Untersuchungsbericht

Kollision Z 29795 mit Z 47001 im Bf Wien Süßenbrunn
am 20. März 2017
GZ.: 2021-0.336.365

Abbildung 2 Lageskizze des Unfallortes

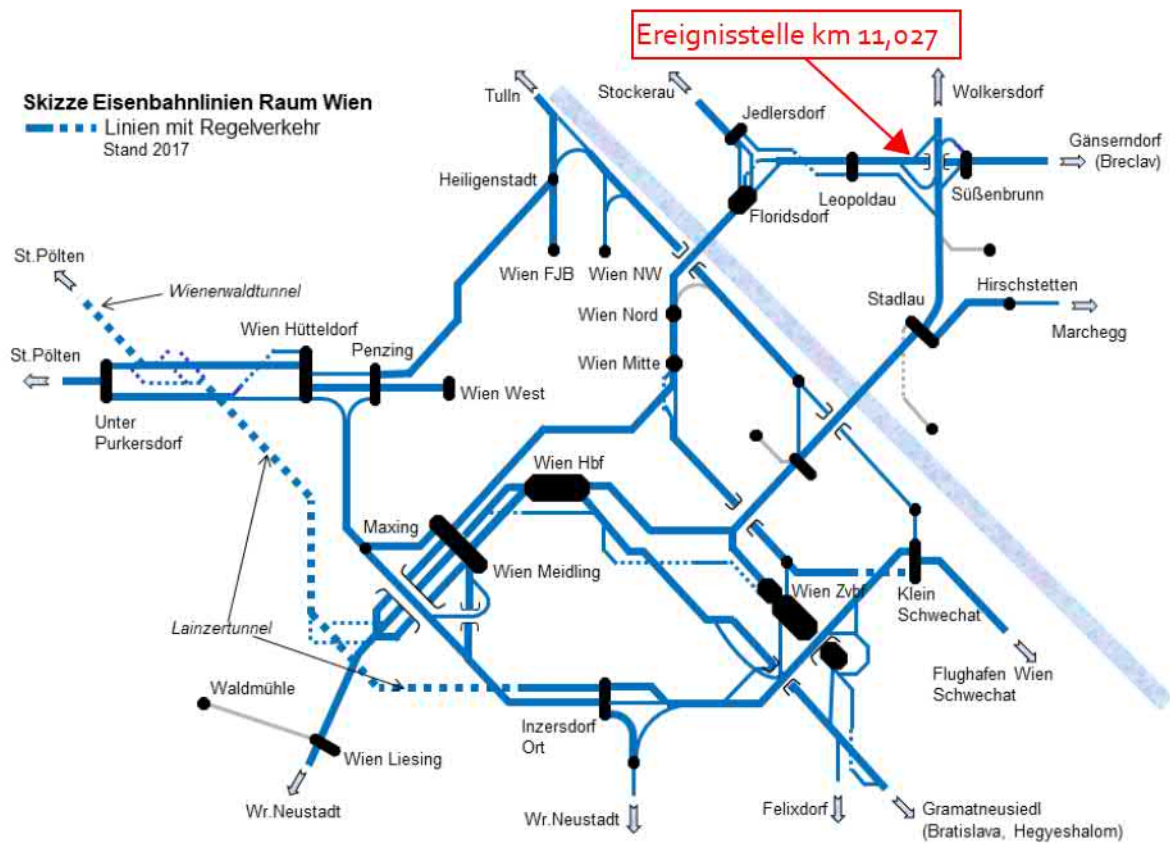
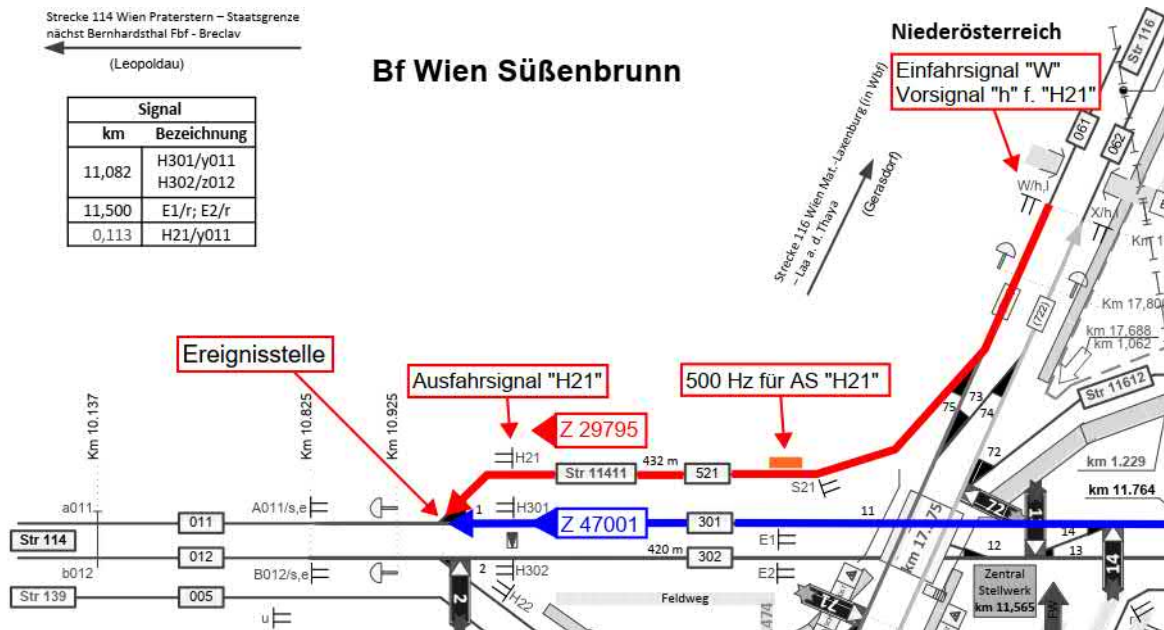
Zur genaueren Darstellung und zur Herstellung eines Bezugs, sollte die Ereignisstelle analog „*Abbildung 1*“ in „*Abbildung 2*“ übernommen werden. Betreffend Darstellung „*Ausfahrtsignal „H21“*“ sowie „*Einfahrtsignal „W“*“ siehe analog die oben angeführte Ausführung zu „*Abzww Süßenbrunn-Nord (in Sue)*“ in Hinblick auf Abzweigstellen. Zutreffendenfalls wäre auch die Bezeichnung (zB Einfahrtsignal) anzupassen.

Abbildung 19 Fahrdatenauswertung Z 29795

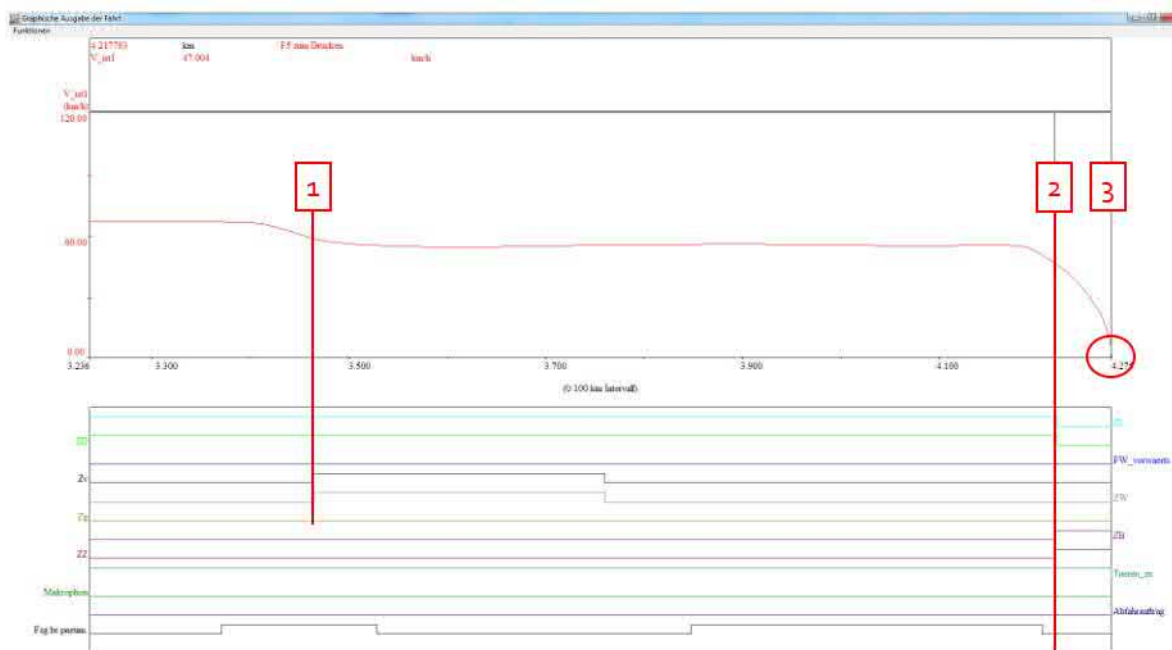
Im Punkt „Auswertung“ werden Ereignisse angegeben, die keinen Bezug zu Abbildung 19 aufweisen. Es wäre darzulegen auf welche konkrete Punkt sich welches Ereignis genau bezieht oder wäre die Abbildung mittels Verweisen zu ergänzen.
